ECE/TRANS/WP.29/GRE/62
4 novembre 2009

Groupe de travail de l'éclairage
et de la signalisation lumineuse

**RAPPORT DU GROUPE DE TRAVAIL DE L'ÉCLAIRAGE
ET DE LA SIGNALISATION LUMINEUSE
SUR SA SOIXANTE-DEUXIÈME SESSION
(Genève, 6-9 octobre 2009)**

PERCEPTIBILITÉ DES MARQUAGES À GRANDE VISIBILITÉ
À L'ARRIÈRE ET SUR LE CÔTÉ DU VÉHICULE
(voir le paragraphe 6.21.5 du présent Règlement)

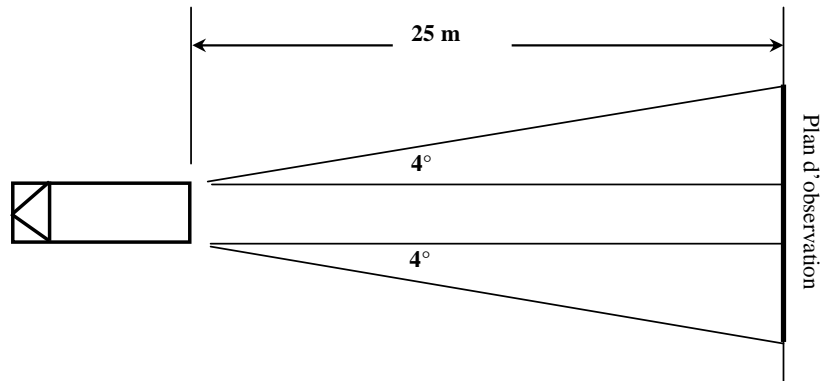
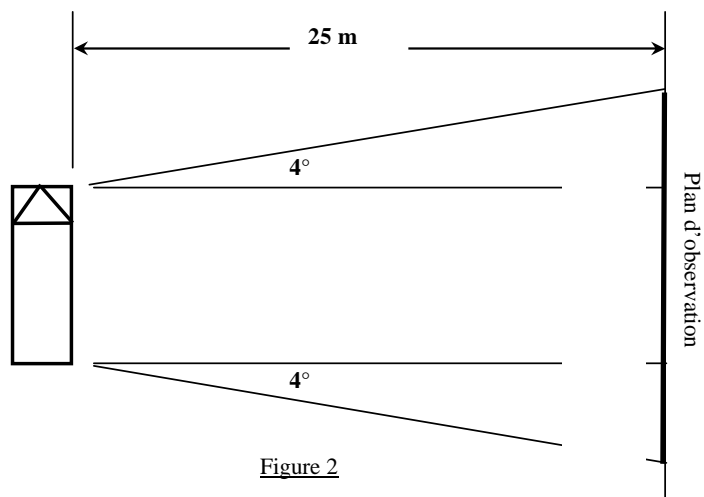
Annexe 11, angles indiqués dans les figures, remplacer «15» par «4»

«6.21.5.1.2 en largeur, par deux plans verticaux formant un angle de **4°** vers l'extérieur, par rapport au plan longitudinal médian du véhicule, et passant par l'intersection des plans verticaux, parallèles au plan longitudinal médian du véhicule et délimitant la largeur hors tout du véhicule, avec le plan perpendiculaire à l'axe longitudinal du véhicule délimitant l'extrémité de celui-ci.».

6.21.5.2.2 en largeur, par deux plans verticaux formant un angle de **4°** vers l'extérieur, par rapport à un plan perpendiculaire à l'axe longitudinal du véhicule, et passant par l'intersection des plans verticaux perpendiculaires à l'axe longitudinal du véhicule et délimitant la longueur hors tout du véhicule, avec le plan délimitant le côté du véhicule.».
